Nota van Wijziging 2020

Tracébesluit A27/A12 Ring Utrecht

A27/A12 Ring Utrecht

Datum	November 2020
Status	Definitief

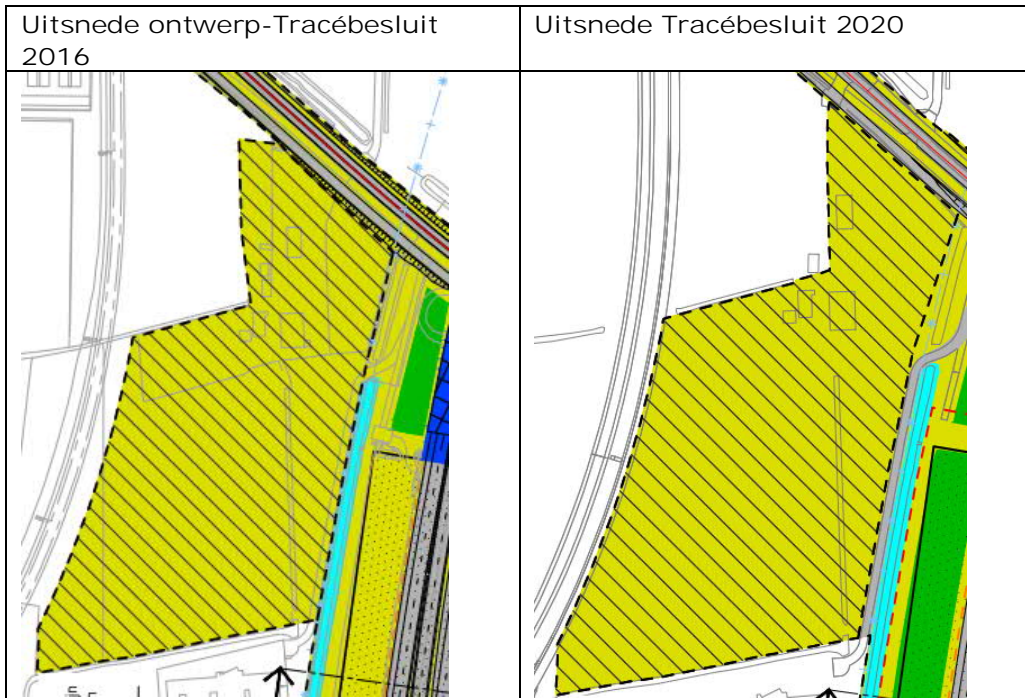
Werkterrein A27 tussen Koningsweg en spoorlijn Utrecht – Arnhem
Naar aanleiding van zienswijzen van een huidige gebruiker van het gebied (het dierenasiel) is de bereikbaarheid van het dierenasiel gegarandeerd door een verkleining van het werkterrein zodat de ontsluitingsweg hier buiten valt. Deze aanpassing heeft geen invloed op de tracébesluit-grens.
Binnen het werkterrein staan opstallen, die toegevoegd zijn aan de lijst te amoveren objecten.

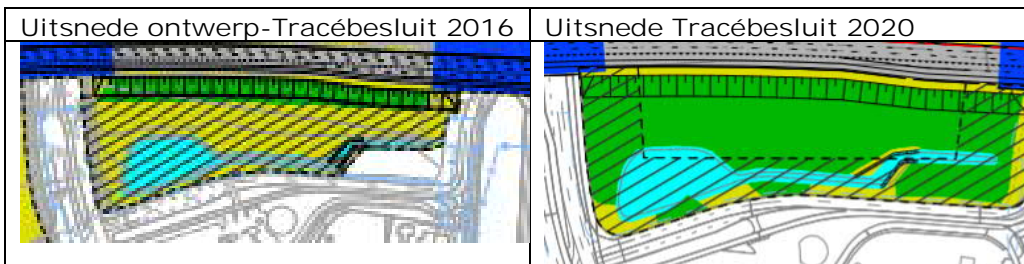
In het ontwerp-Tracébesluit 2016 is een werkterrein opgenomen aan de zuidzijde van de A12 tussen de Europalaan en het Merwedekanaal. Dit terrein is noodzakelijk voor de verbreding van de parallelbaan A12 en voor de aanpassingen aan de onderdoorgang Europalaan en de Brug Merwedekanaal. Vanwege de aanwezigheid van veel bomen op dit werkterrein is gekeken naar een beperking van het ruimtebeslag. Dit blijkt mogelijk. Hiermee kan een deel van de aanwezige bomen worden gespaard. Deze aanpassing heeft geen invloed op de tracébesluit-grens.

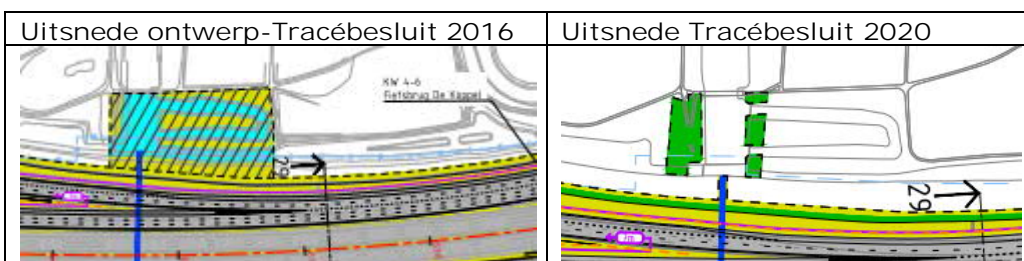
In het ontwerp-Tracébesluit 2016 is een werkterrein opgenomen aan de noordzijde van de A12 bij de kruising met het Inundatiekanaal. Dit werkterrein is niet meer noodzakelijk en komt te vervallen. De reden is een nieuw aanvullend werkterrein aan de zuidzijde van de A12. Deze is hieronder beschreven. Deze aanpassing leidt tot een verkleining van het gebied binnen de tracébesluit-grens.

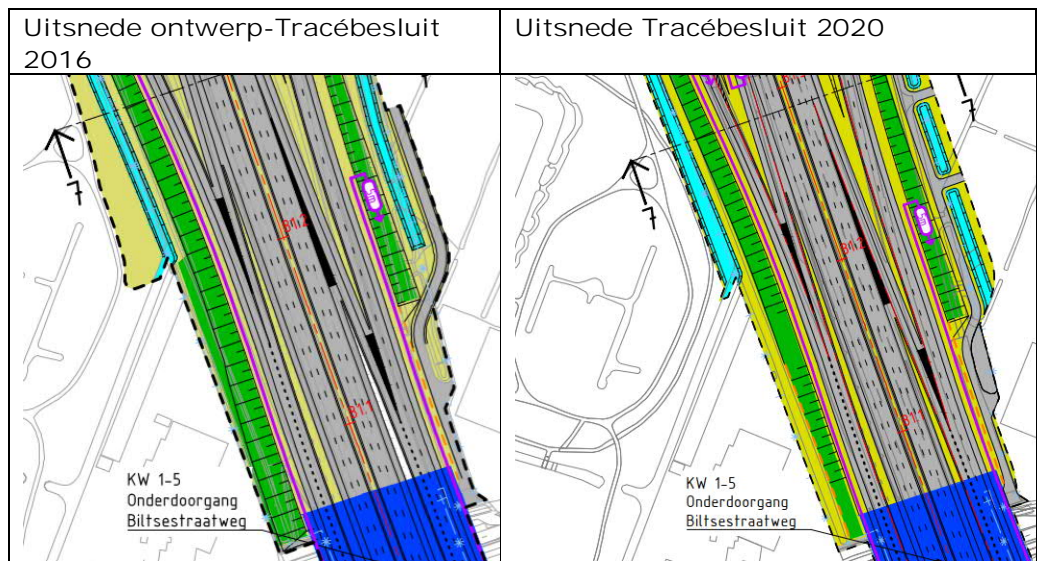
Aan de westzijde van de A27 wordt over een lengte van 100 meter vanaf de Utrechtseweg het talud langs het terrein van de firma Agterberg vervangen door een damwand. Deze damwand komt op de plek van de insteek van de huidige watergang (vanaf de weg gezien). Hiermee blijven zwenkbewegingen van bedrijfswagens van de betrokken firma mogelijk en wordt een negatief effect op de bedrijfsvoering voorkomen. Ook aan de oostzijde van de A27 is de ontsluiting van de bedrijfslocatie aangepast. Deze aanpassingen hebben geen invloed op de tracébesluit-grens.

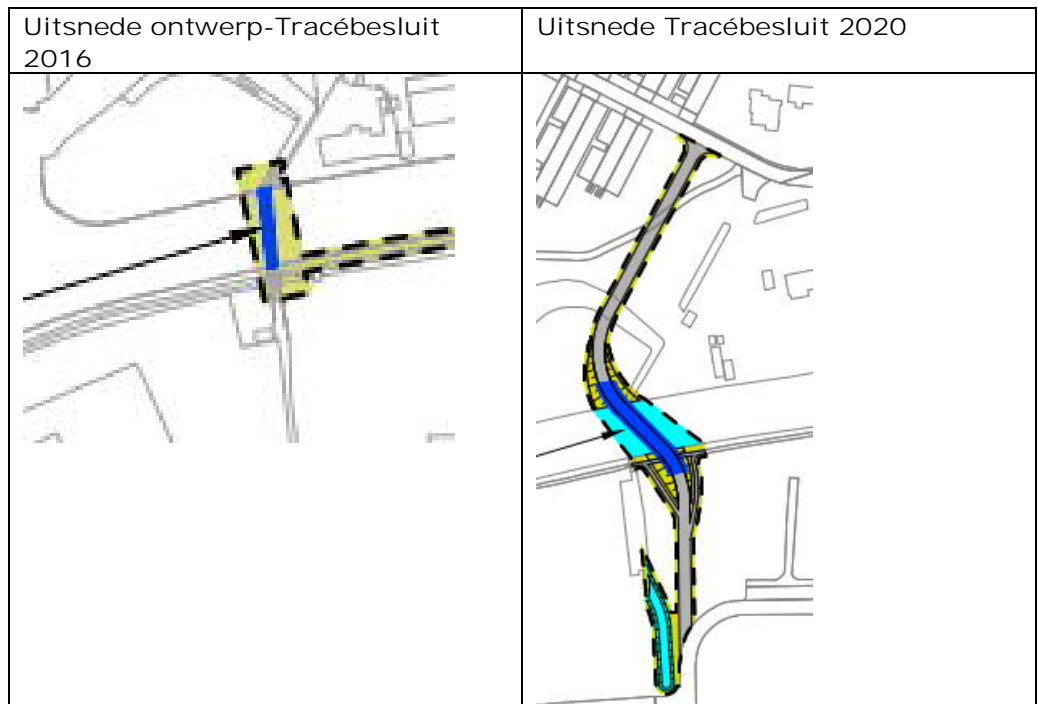
In het ontwerp-Tracébesluit 2016 is een nieuwe fietsbrug over de Kromme Rijn opgenomen, ter vervanging van de verbinding tussen de Weg naar Rhijnduinen en het Jaagpad die in de huidige situatie vlak langs de A27 over het viaduct Kromme Rijn loopt. In het ontwerp-Tracébesluit 2016 ontbrak de verbinding van de brug met de bestaande wegen (Mytylweg en Weg naar Rhijnduinen) aan zuid- en noordzijde van de Kromme Rijn. In het Tracébesluit 2020 is de ligging van de brug beperkt aangepast om buiten particulier eigendom te blijven, en zijn de tracés voor de aansluitende verbindingen naar de Weg naar Rhijnduinen en de Mytylweg opgenomen. Tevens is voorzien in een verbinding tussen het fietspad op de brug en het Jaagpad. Deze aanpassing leidt tot een uitbreiding van het gebied binnen de tracébesluit-grens.
